Saksframlegg

Saksnr.	Utval	Møtedato
125/21	Utval for areal, plan og miljø	01.09.2021

**Detaljreguleringsplan for Birkelundstunet gbnr. 172/14. PlanID 1263-201902 - 1. gongs
handsaming**

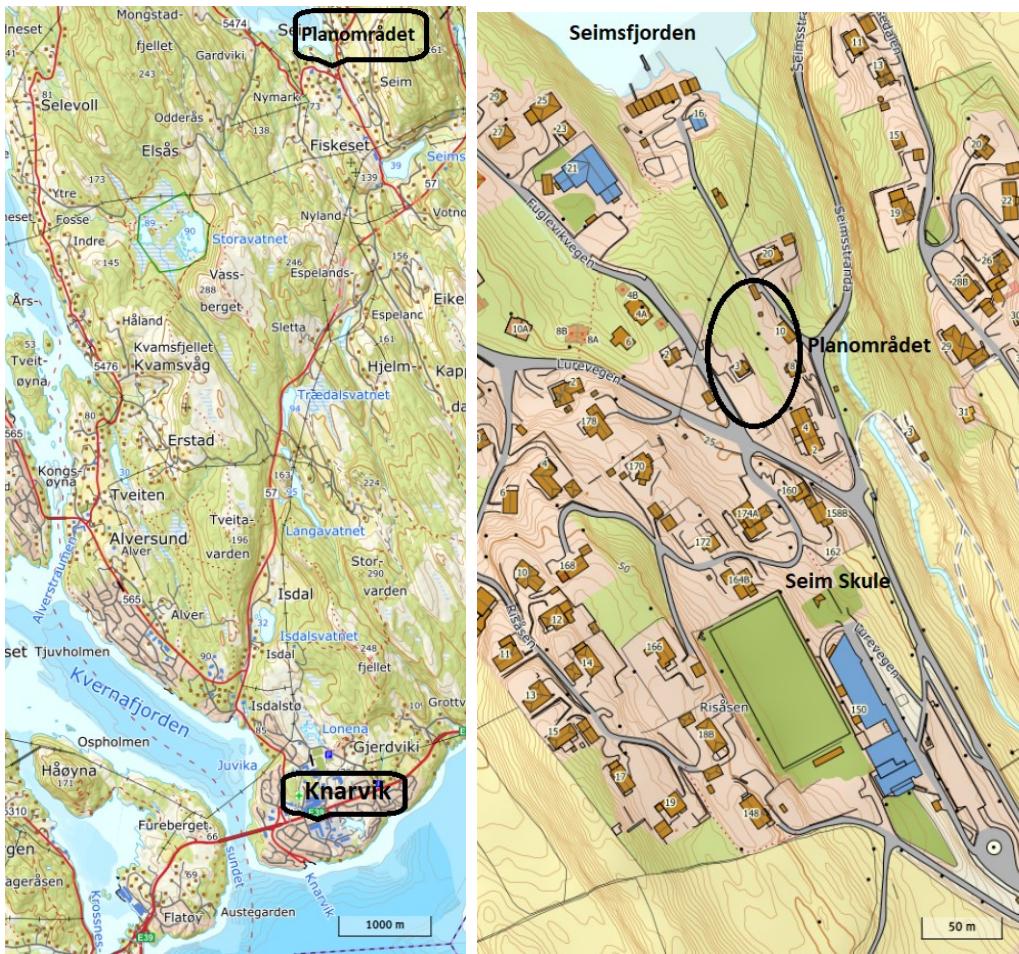
I illustrasjon under er røde liner tenkt å illustrere ferdelsrutene for dei som treng å nytte universell tilgjengeleg tilkomst. Gule prikker er startpunkt for dei ulike bygga ved parkeringsplass.

Rådmannen ser på løysinga for universell tilkomst, reint teknisk, som mogleg å løyse. Løysinga som er vist til i illustrasjonen over med ein avstand frå parkering til inngangsdør på minimum 70 m for bygg 2 og 120 m for bygg 3 ser rådmannen på som ei svak løysing.
